第3回 明大通り沿道協議会

次 第

令和2年7月15日(水) 10:00~11:30

第 2 回明大通り沿道協議会 議事要旨

植樹ます構造図 S=1:20

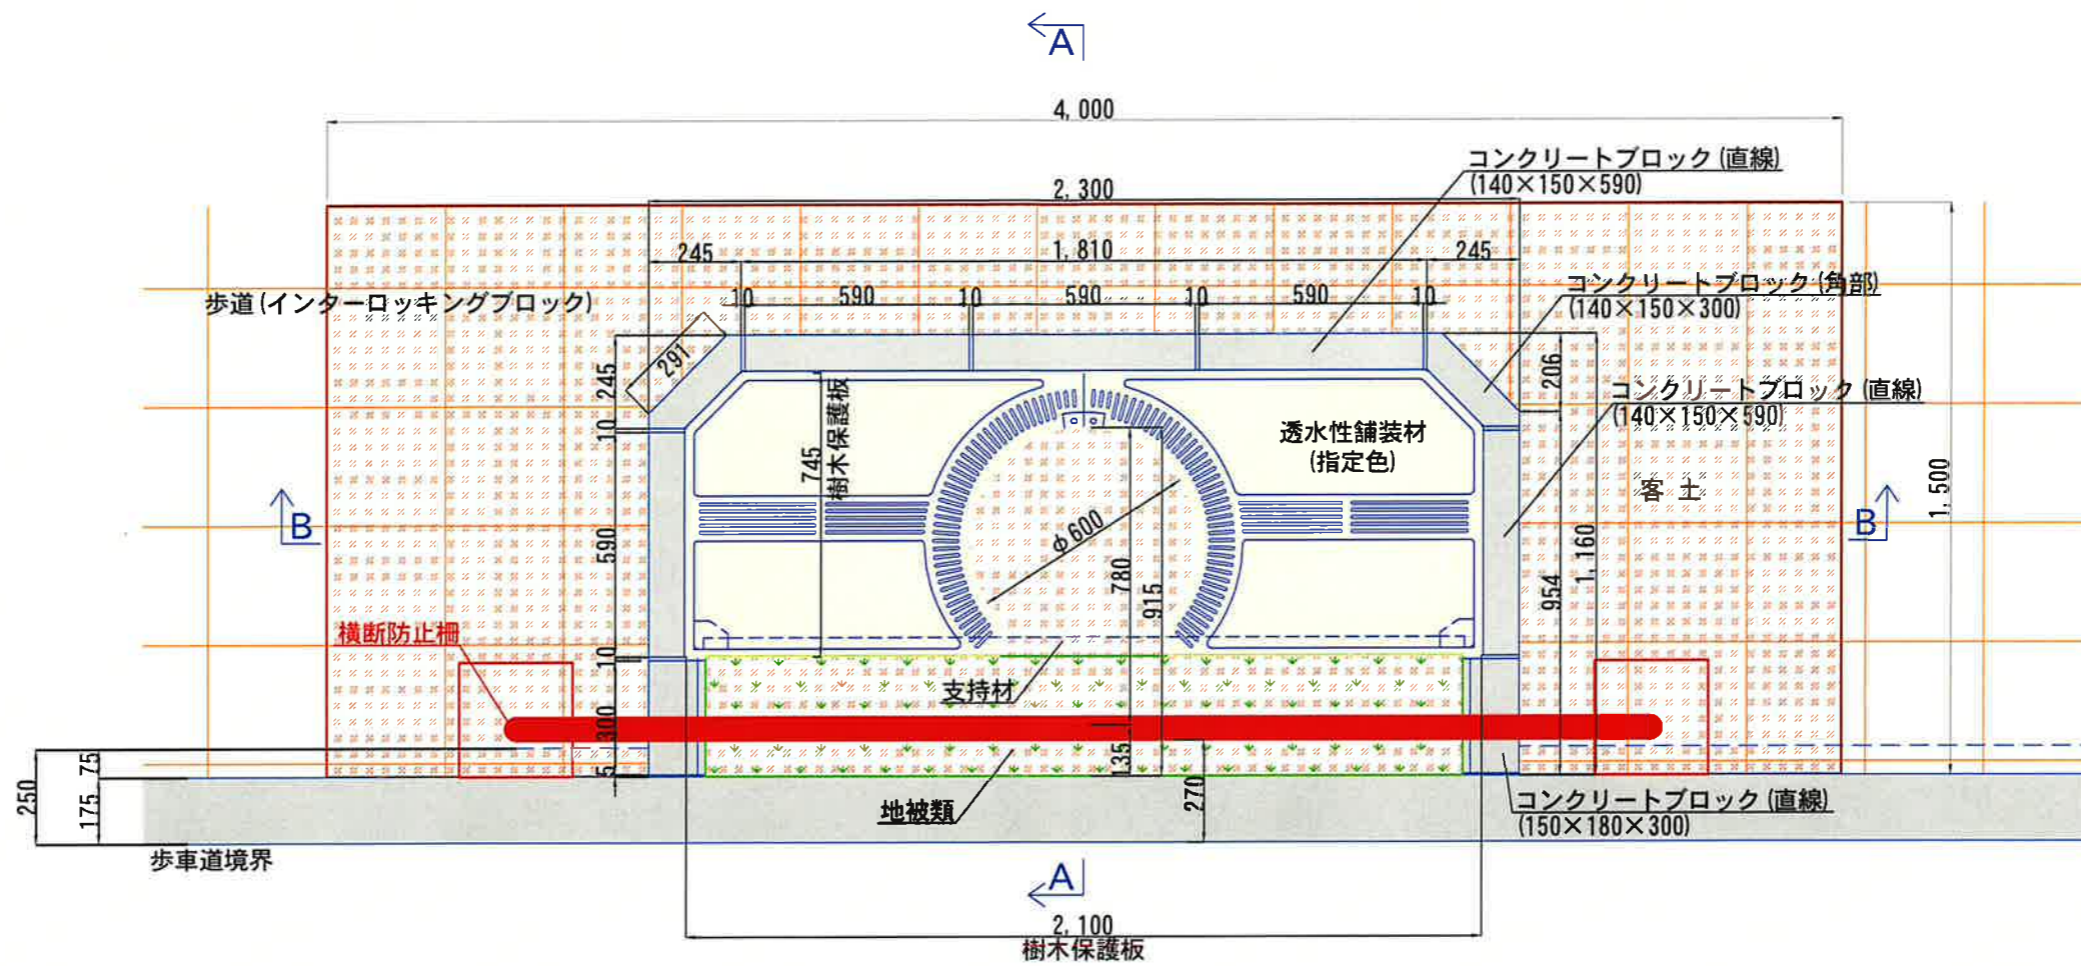
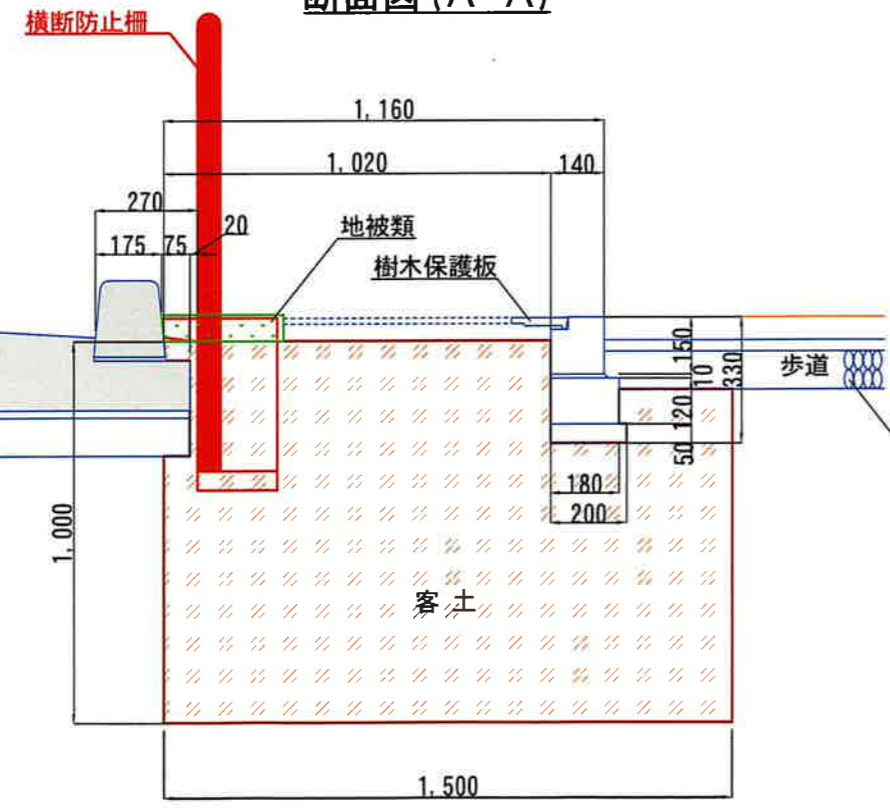
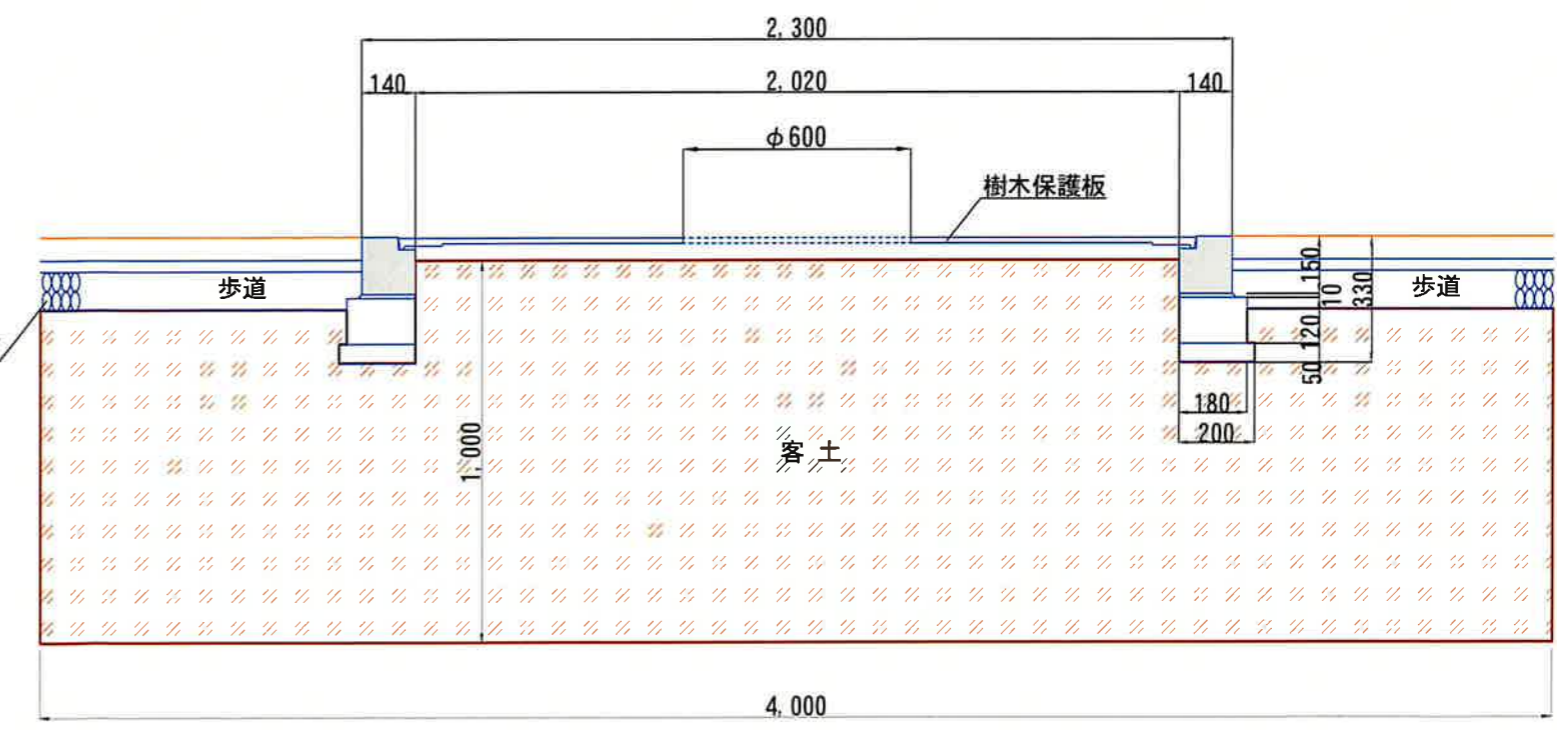
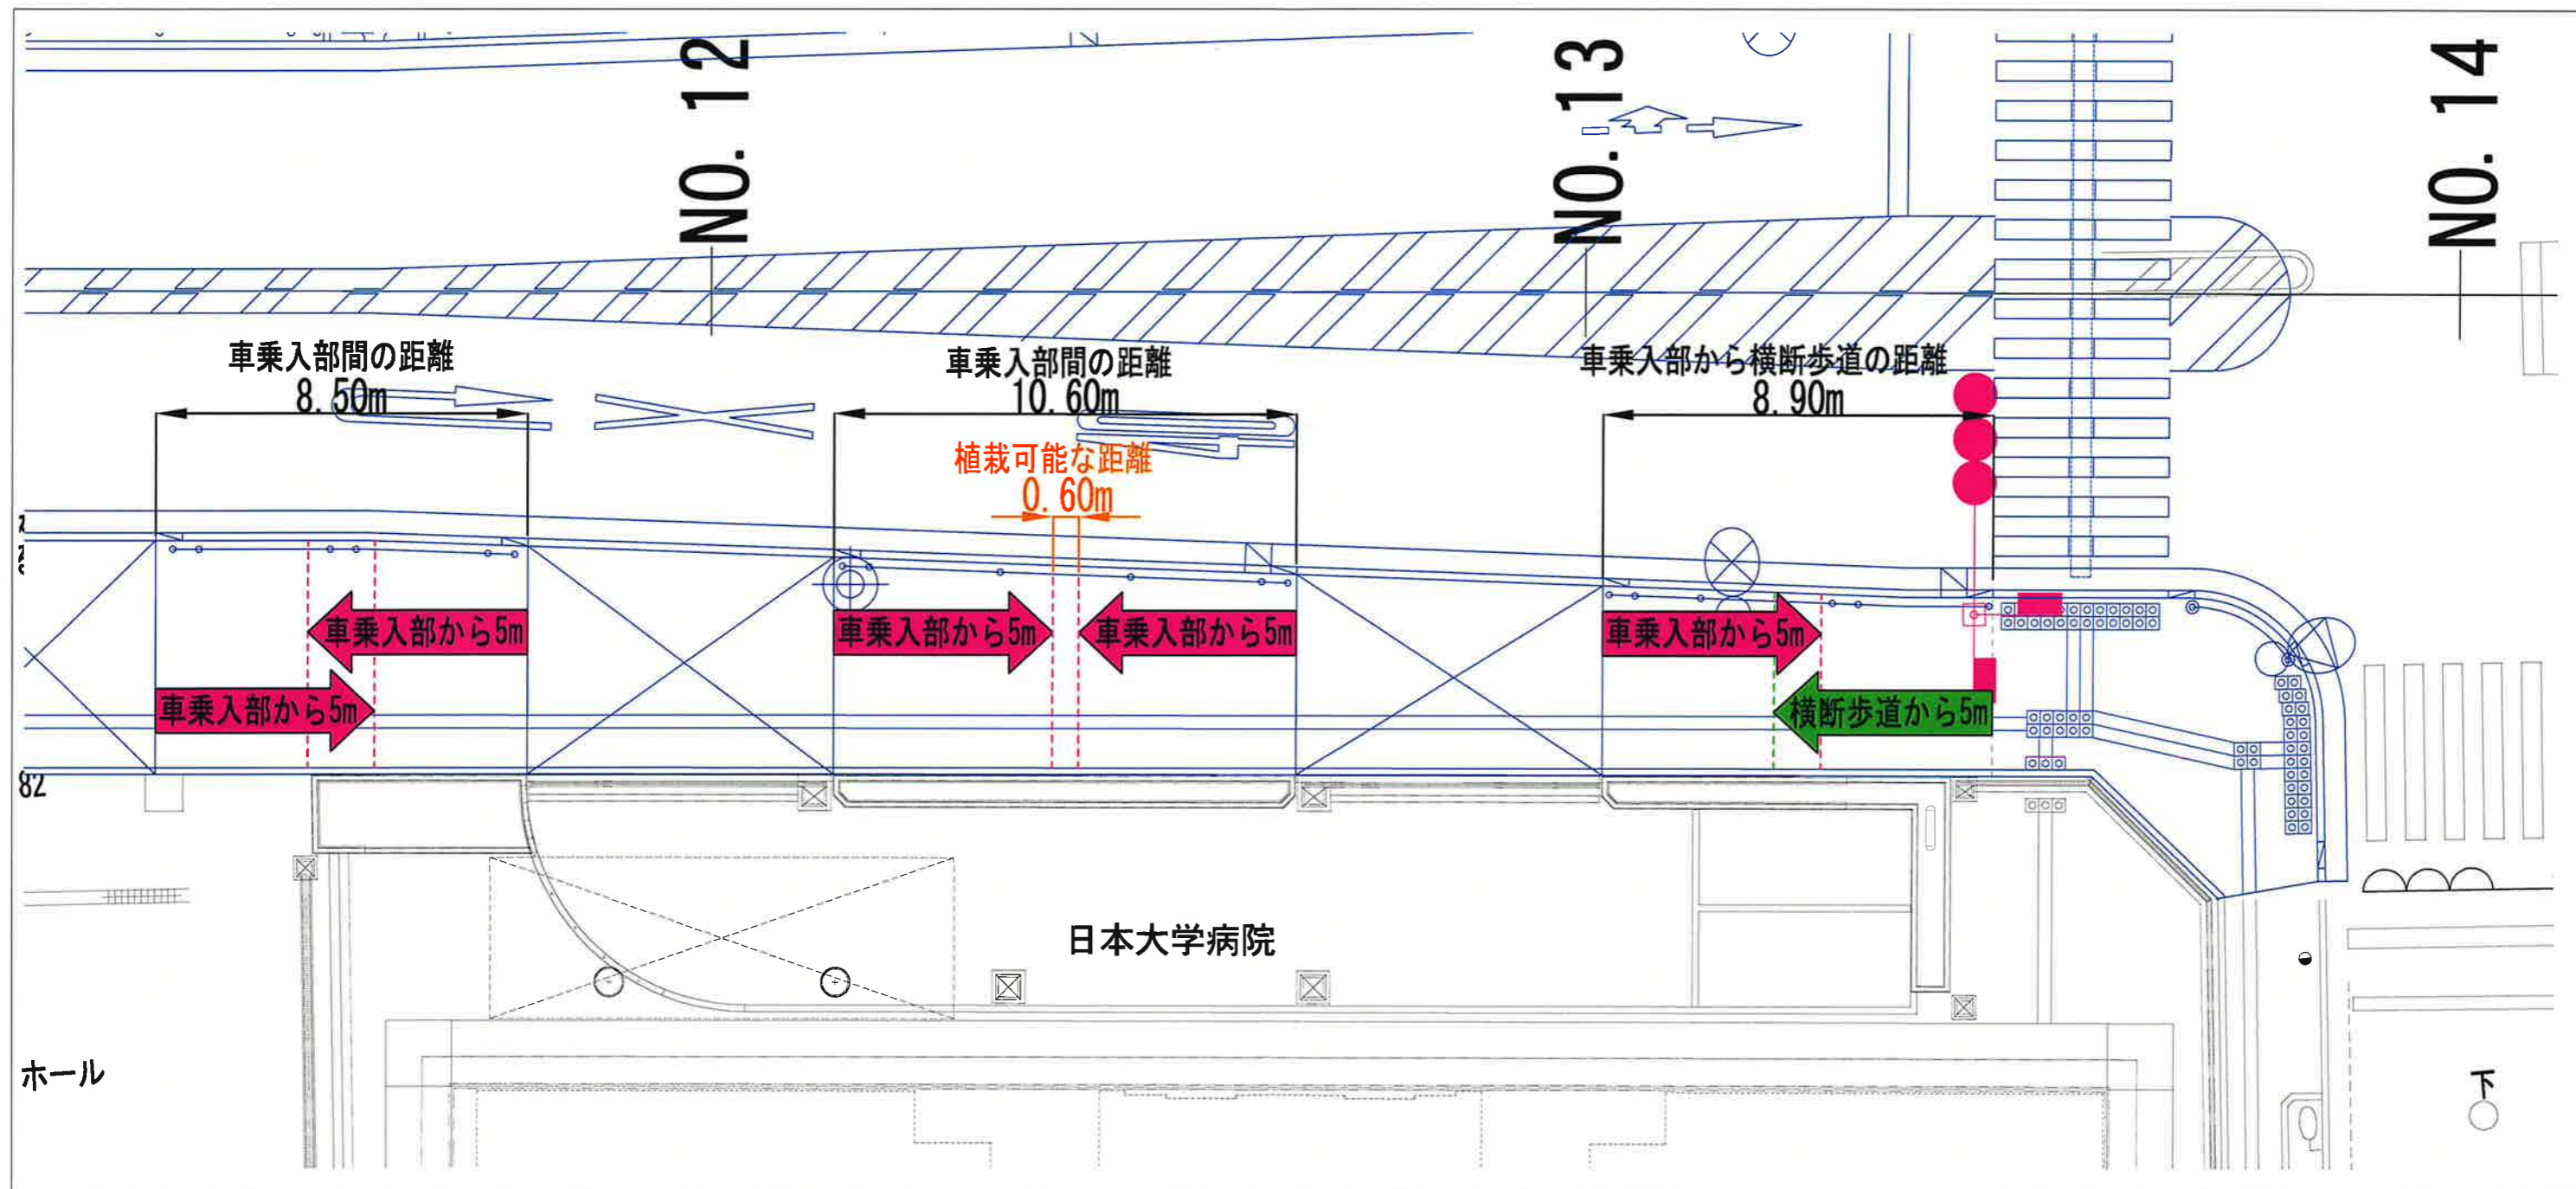
●植樹ます構造図には、横断防止柵が記載されていないため、街路樹の幹との取り合いがよくわからないので示してほしい。

●明大通り I 期に整備されている横断防止柵については、自分が調べた限りで植樹ます開口部の上に 5cm 程入るため、実際の位置を記載して欲しい。

●東京都道路工事設計基準に掲載されている植樹ますである T-1 型は、小さいので一回り大きいサイズがあるなら提示して頂きたい。植樹ますをコンクリートブロックで囲っていることが多くみられるが、他にステンレスの製品で整備するなども検討して頂きたい。

⇒植樹ます構造図には、横断防止柵を追記致します。

※既設の車道路盤は、撤去し植栽部分の土壌改良を行う。
 ※歩道の砕石は転圧し、埋設管保護のため、防根シートを使用する。

駿河台道灌道付近横断歩道について

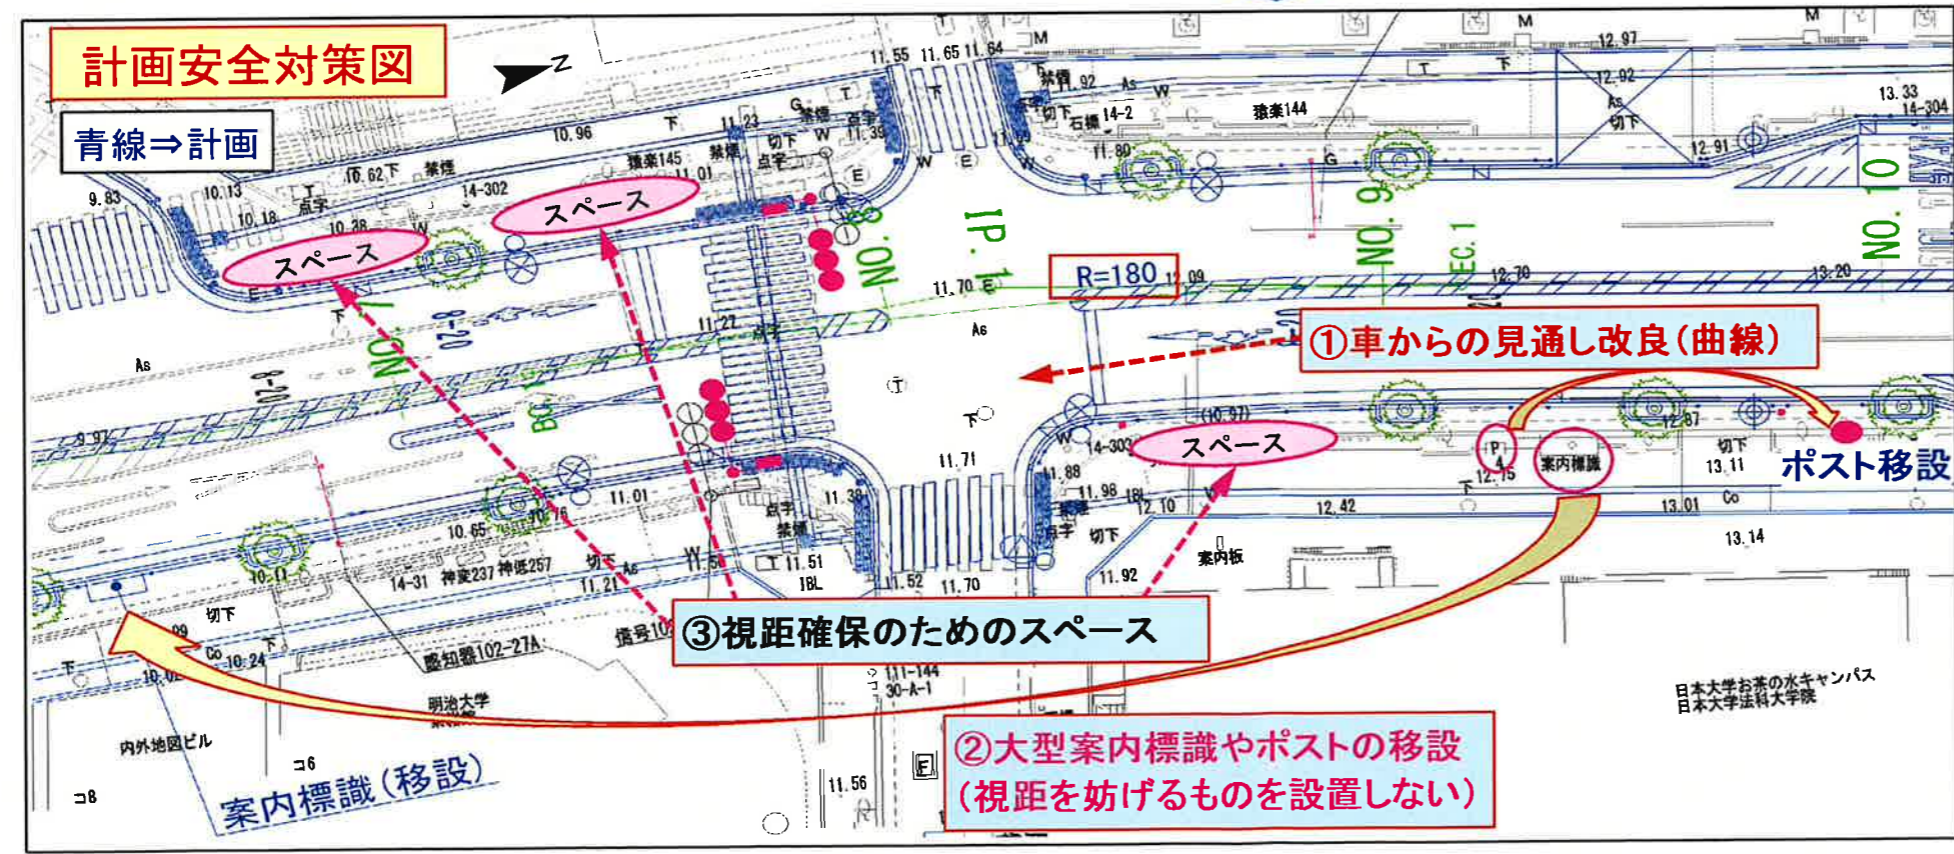
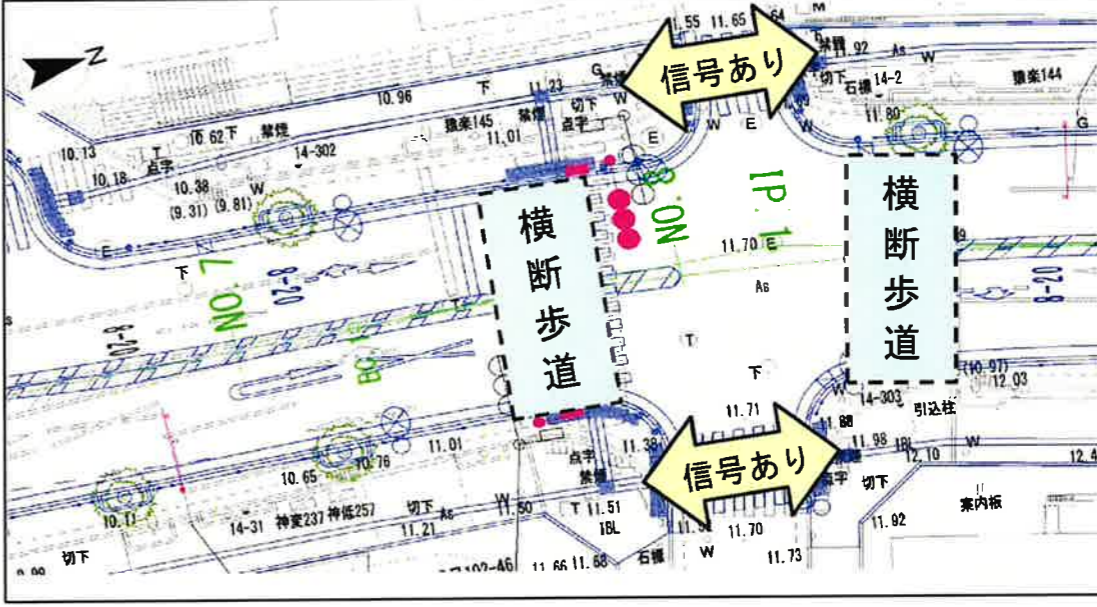
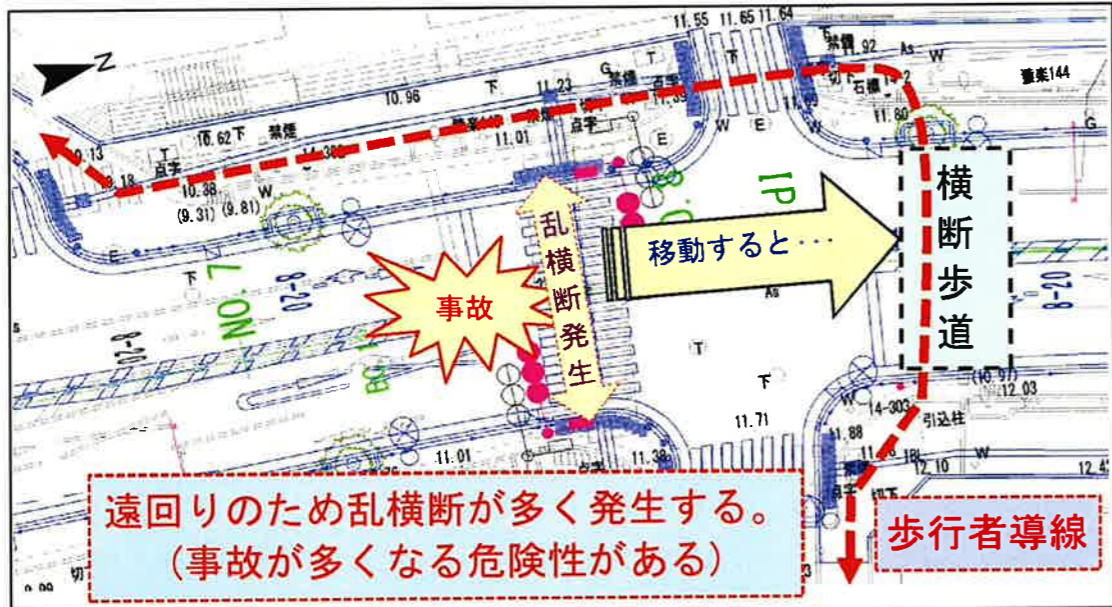
●駿河台道灌道付近の横断歩道は、坂道であり更に屈折していることから、明大通りを下る自動車が見えない付近に自動車が駐停車していたらとても危険に感じる。ポストがあり集配する車両があるので危険に思う。夜間に横断歩道を渡る人も当然いるので事故が起きやすく、過去に死亡事故が起こった場所でもある。何度も言いますが非常に危ない。

H28. 2の駿河台まちづくり協議会にて、駿河台道灌道付近の横断歩道について追加設置・位置変更の要望がありましたが、安全上の理由から現在とほぼ同じ位置としました。

- ①車からの見通しの改良(曲線を入れる)。
- ②標識、ポスト等を移設し視距を改良。
- ③視距確保のためのスペース
